Pismo: ZP/73/B/20

Poznań dnia: 22.09.2020 r.

O D P O W I E D Z I na zapytania w sprawie SIWZ

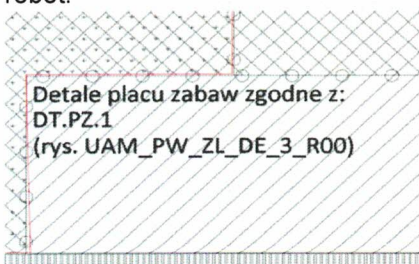
Pytanie 161. Projekt Zieleni - Zgodnie z przedmiarem części bud. poz. 397 “Bp-1 Sadzenie drzew...” przewidziano w ilości 23 szt. Zgodnie z dokumentacją projektową ilość drzew do nasadzenia wynosi 51 szt. (wskazane również na rys. UAM_PW_ZL_PZ_1_R00). Prosimy o skorygowanie przedmiaru inwestorskiego. Analogicznie pozycje 414, 415, 418.

Odpowiedź 161. Aktualny wykaz gatunków w rewizji 01 projektu zieleni. Wniesiono korektę w przedmiarze. Ująć w wycenie.
